DODATEK č. 2 ke SMLouvě O Dílo č.0269/2022

1.1. Objednatel a zhotovitel spolu uzavřeli dne 19. 04. 2023 smlouvu o dílo č. 0269/2022, když předmětem této smlouvy o dílo jsou stavební práce vedené pod názvem „**Revitalizace zámku v Brandýse nad Labem-Staré Boleslavi – JV ohradní zeď zámeckého parku.**“, registrační číslo CZ.06.3.33/0.0/0.0/0.0/16_059/0004640 a dále uzavřeli dodatek č. 1 ze dne 24. 10. 2023 (dále jen společně jako „SoD“).

ZMĚNOVÝ LIST STAVBY dle §222 odst. 5		Číslo ZL: č.1	
Název projektu:	Jihovýchodní ohradní zeď zámeckého parku		
Zhotovitel:	PRACOM s.r.o., Nad Paťankou 38, 160 00 Praha 6		
Objednatel:	Město Brandýs nad Labem - Stará Boleslav, Masarykovo nám. 1/6, 250 01 Brandýs nad Labem		
Změnový list vystavil:	Zhotovitel		
Datum:	20.06.2023		
Předmět změn:	Odkopávky, drenáž z dvorní strany, zajištění zdi výdřevou, bourání koruny zdi, pažení		
Popis a zdůvodnění změny:	<p>Odkopávky: Odtěžení terénu dle PD, rozdíl skutečnosti a VV. Nová skutečnost.</p> <p>Drenáž z dvorní strany: Odvodnění zdi v místech, kde nejsou gabiony. Doporučení projektanta.</p> <p>Rozebrání ztužení svahu z kamených bloků: související práce s prováděním drenáží.</p> <p>Zajištění zdi výdřevou:

POHLED SEVEROZÁPADNÍ 1:200 (ZE ZÁMECKÉ ZAHRADY)

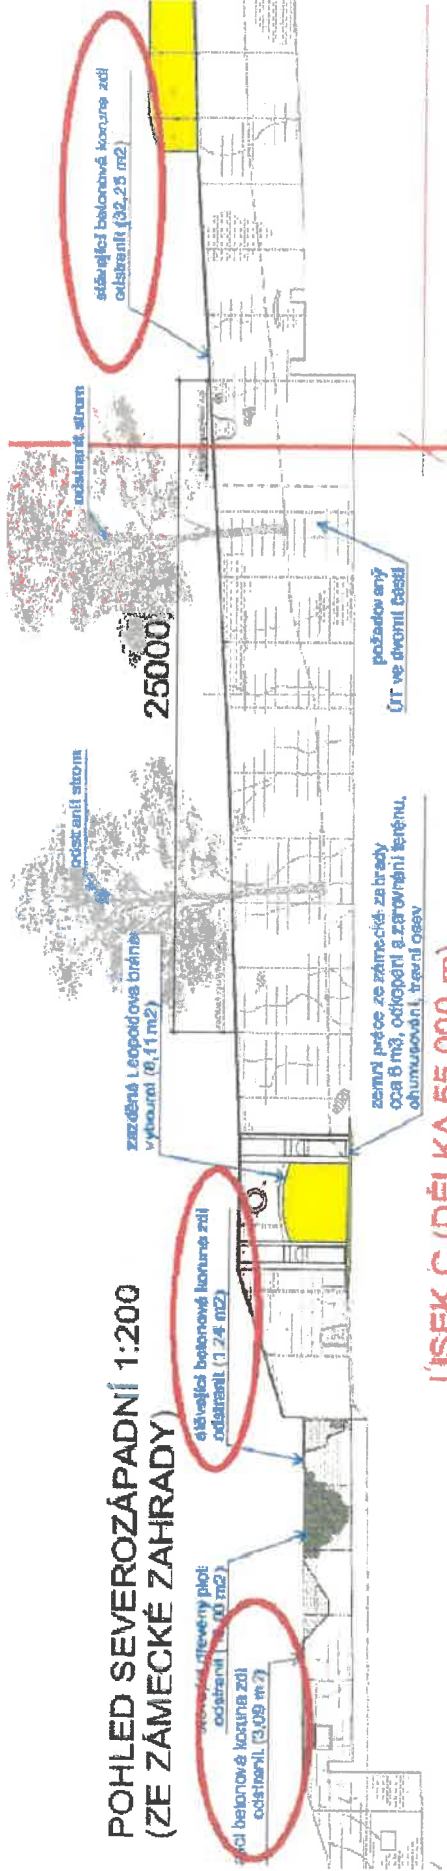
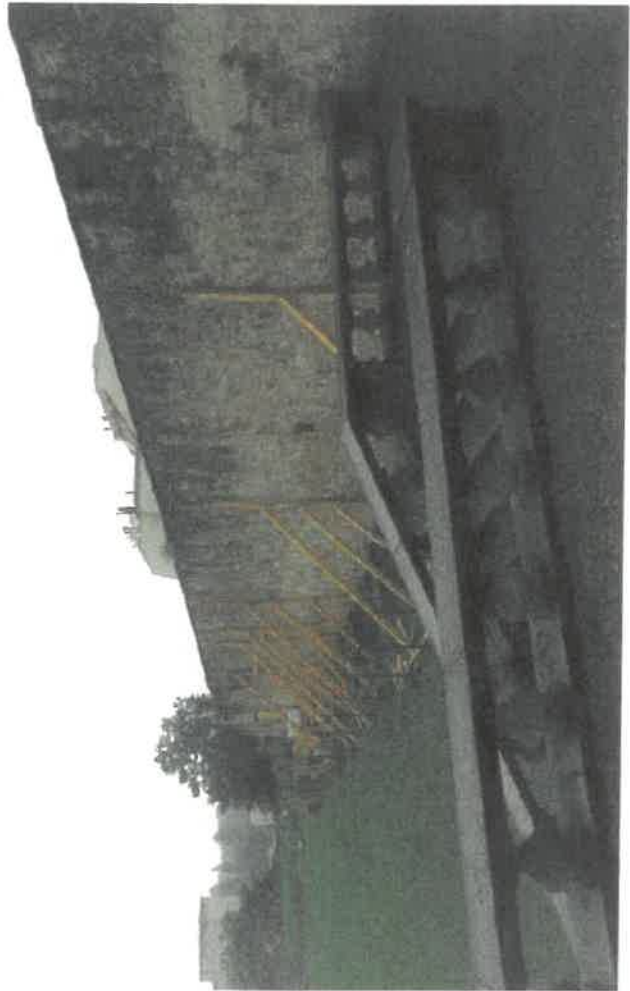
Zajištění zdi výtěvou

Drenáž 67 m

červeně označeny
výměry odstranění bet.
koruny

Úprava zdi úsek 4

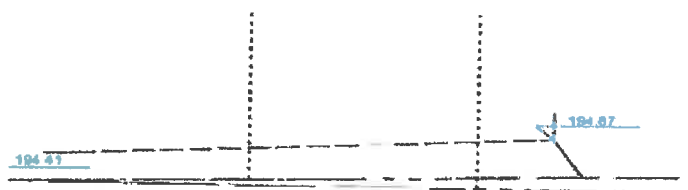
Otlučení omítky 5x omítka po bývalých chlévech celkem m² 15,5 tl. 3 cm

$1,7 \times 1,83 \times 5 = 15,5 \text{ m}^2$

Odbourání zvětralého + narušeného zdiva v opěře zdi m² 17,3

Bourání 40 % = 7 m² tl. 0,2 m

Dozdívky opěry zdi + doplnění cihlami 17,3 m²

Odvoz vybouraného materiálu na skládku + přesun hmot po lešení na stranu zámecké zahrady

7 m svislý + 40 m vodorovný.

Odtěžení terénu Leopold. Brána

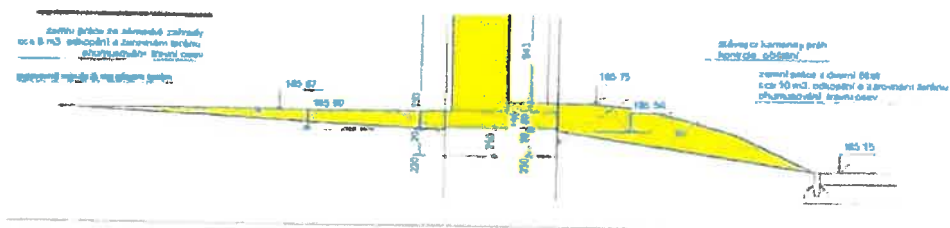
Původní řez předpokládá odtěžení cca 16 m³ zemina

Dle nového zaměření je původní práh brány na kótě - 42 cm od vrchu nákolníků, které jsou zároveň s původním terénem viz foto

PD požaduje odtěžení 15cm v místě prahu brány

Rozdíl je $42 - 15 = 27\text{cm}$

Rozdíl při výpočtu snížení a vysvahování o 15 cm je cca 16 m³

Snížení a vysvahování o 42 cm je cca 40 m³
